Vyjádření k dokumentaci EIA k záměru „I/23 Třebíč, obchvat“

Vyjádření spolku Obchvat Třebíče k dokumentaci EIA

Jednotlivé varianty jsou přibližně uvedené na následujícím obrázku:

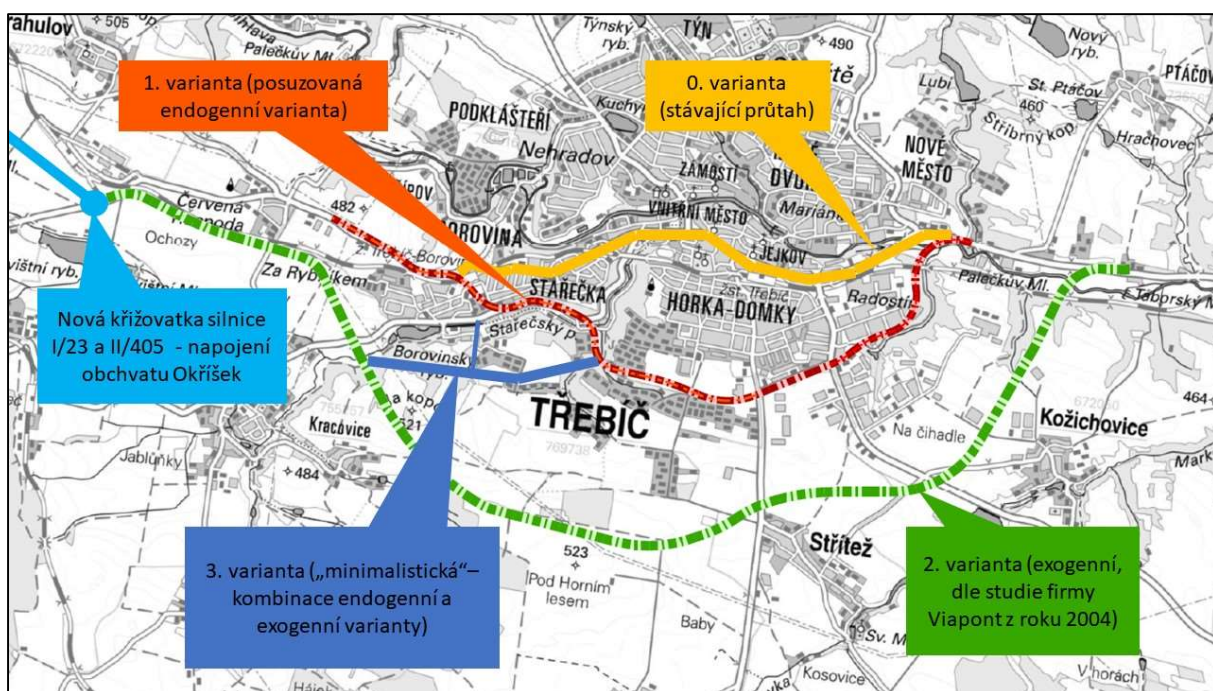
Spolek požaduje, aby byly vypracovány podrobné aktuální odborné studie následujících variant přeložky silnice I/23 – obchvat Třebíč, resp. nulové varianty, a na jejich základě byly prověřeny vlivy na jednotlivé složky životního prostředí a veřejné zdraví u jednotlivých variant:

Vedení trasy obchvatu od nově vzniklé křižovatky silnic I/23 a II/405 v koridoru bývalé územní rezervy pro exogenní variantu v katastru obce Stařeč, procházela mezi obcí Stařeč a místní částí Borovina, poté po jižním břehu Borovinského rybníka (trasa totožná s VAR-2) k vodojemu, kde by se tato trasa napojila na trasu aktuálně posuzovaného záměru (VAR-1) a pokračovala přemostěním Terovského údolí ve stávající trase k ulici Spojovací.

Požadavek č. 11: Žádáme, aby byly vypracovány podrobné aktuální odborné studie výše uvedených variant (VAR-0, VAR-1, VAR-2 a VAR-3) přeložky silnice I/23 – obchvat Třebíč, resp. nulové varianty, a na jejich základě byly prověřeny vlivy na jednotlivé složky životního prostředí a veřejné zdraví u jednotlivých variant, a ty byla podkladem a součástí přepracované a doplněné Dokumentace.

Lokalita BOPO v oblasti ulice Koželužská – výstřižek z Územního plánu Třebíč (podrobné vysvětlení uvedeno v Textové části Územního plánu Třebíč). Vyznačena nezohledněná oblast

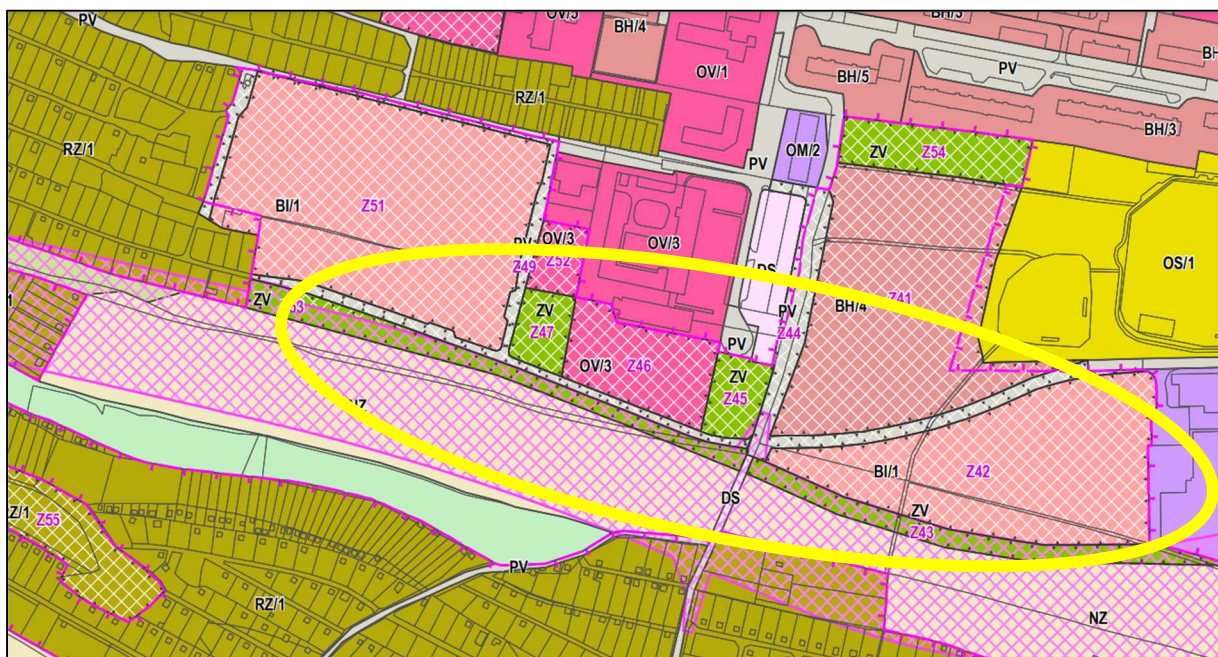
Spolek považuje za nutné upozornit také na následující. Vzhledem k absenci metodiky volby výpočtových bodů nelze zjistit, z jakých důvodů buď vůbec nebyly zvoleny tyto lokality k vyhodnocení, případně byly zvoleny nedostatečně. Jedná se o tato místa:

Požadavek 21: Spolek požaduje, aby byly do Hlukové studie doplněny výpočtové body, které budou umístěny v následujících lokalitách:

Lokalita ulic Fibichova, Vrchlického či Hájenky – část výkresu Přílohy 4 dokumentace EIA.

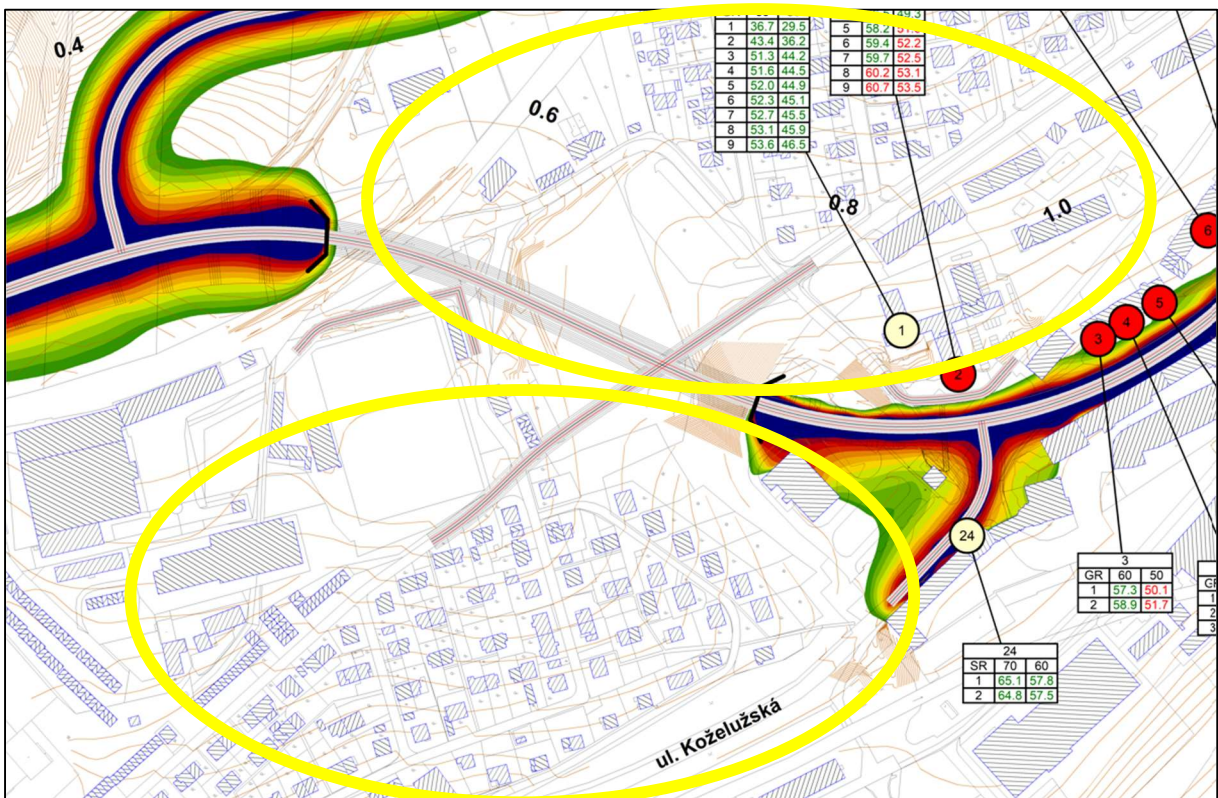
6. Hluková studie vůbec nezahrnuje vliv výstavby záměru na lokalitu v oblasti ulice Fibichova. Ačkoliv zde nevede samotná trasa přeložky, očekává se v této lokalitě z důvodu přeložky místní komunikace, která naradí zánik propojení ulic Říповská a Koželužská, výrazné zvýšení hladiny hluku. Proto je nutné posouzení provést taktéž v této oblasti.

Lokalita ulic Fibichova, Vrchlického, Revoluční či Hájenky – část přílohy k Hlukové studii. Je zde patrné, že zmíněná lokalita nebyla vůbec do studie zahrnuta, přestože se záměrem bezprostředně souvisí.

Lokalita BOPO v oblasti ulice Koželužská – výstřižek z Územního plánu Třebíč (podrobné vysvětlení uvedeno v Textové části Územního plánu Třebíč). Vyznačena nezohledněná oblast

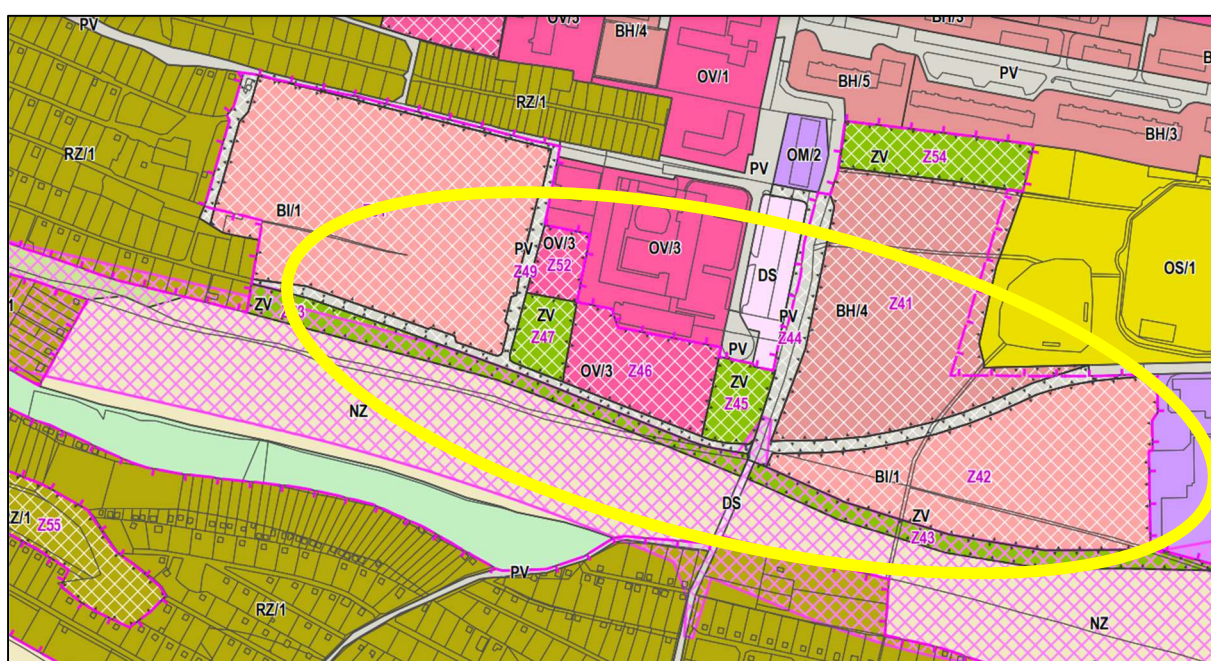
Spolek také upozorňuje na následující místa, která měla být dle jeho názoru taktéž zkoumána v Rozptylové studii. Jedná se o tato místa:

1. ulice Koželužská po pravé straně ve směru staničení záměru,
2. zahrádkářské kolonie (ZK Nad Janovým mlýnem, ZK Za Poliklinikou, ZK Libuše, ZK Sv. Čecha, ZK Pod Kotrbovem) po obou stranách staničení v úseku 7 Hlukové studie,
3. poliklinika na ulici Vltavínská,
4. lokalita Za Poliklinikou,
5. lokalita Vídeňský rybník v úseku 7 Hlukové studie,
6. lokalita ulice Fibichova.

Lokalita Za Poliklinikou a Vídeňský rybník – výstřižek z Územního plánu Třebíč (podrobné vysvětlení uvedeno v Textové části Územního plánu Třebíč). Vyznačena nezohledněná oblast

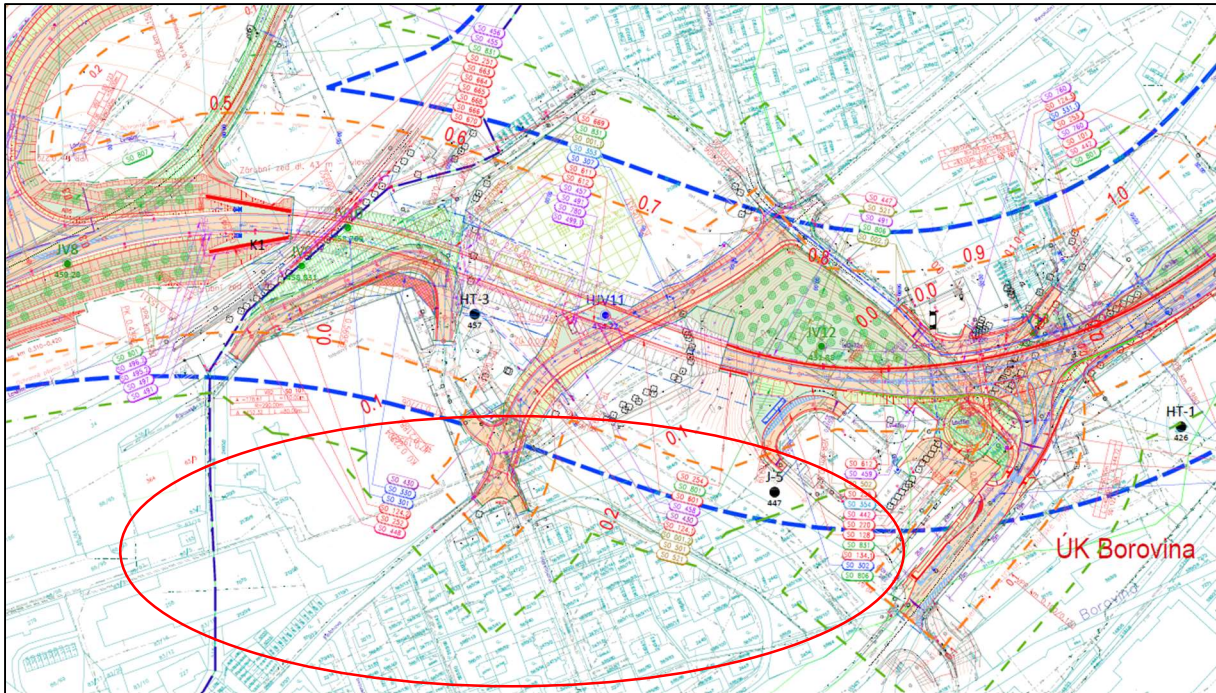
- Lokalita Vídeňský rybník se aktuálně připravuje na rozsáhlou výstavbu rodinných a bytových domů. Součástí územního plánu je také plocha určená pro BH/4, tj. plochy bydlení – v bytových domech a BI/1, tj. plochy bydlení v – rodinných domech městské a příměstské. Záměrem města Třebíče je taktéž v této lokalitě vybudovat bytový dům se sociálními byty, např. byty se zvláštním určením.
- Rozptylová studie vůbec nezahrnuje vliv výstavby záměru na lokalitu v oblasti ulice Fibichova. Ačkoliv zde nevede samotná trasa přeložky, očekává se v této lokalitě z důvodu přeložky místní komunikace, která naradí zánik propojení ulic Říповská a Koželužská, výrazné zvýšení hladiny hluku. Proto je nutné posouzení provést taktéž v této oblasti.

Část mapových podkladů Hlukové studie

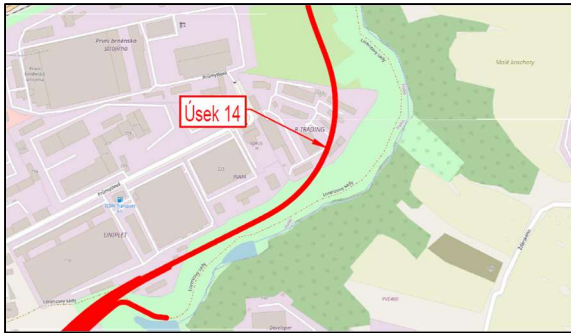
Spolek taktéž upozorňuje na rozpor ve zpracování mapových podkladů, resp. rozdílného trasování jihovýchodní části přeložky I/23 Třebíč, obchvat v oblasti průmyslové zóny.

V Rozptylové studii je na straně 10 trasa zakreslena např. přes pozemek p. č. 976/13 a objekty p. č. st. 2403 a p. č. st. 7297 a p. č. st. 2745. Naopak v Hlukové studii je na stranách 21 a 22 trasa objekt p. č. st. 2403 obchází, ale naopak prochází přes objekty p. č. st. 2746 a p. č. st. 2405 a p. č. st. 2406 a p. č. st. 6623.

Z příloh dokumentace EIA tedy není zřejmé, jak přesně je vytyčen záměr „I/23 Třebíč, obchvat“, což je pro veřejnost matoucí. Zároveň tento nesoulad mohl přispět ke zkreslení výsledků jednotlivých studií.

Požadavek 27: Spolek požaduje, aby byla v Rozptylové a Hlukové studii vytyčena trasa záměru „I/23 Třebíč, obchvat“ shodně a došlo k jejich přepracování na základě nových skutečností.
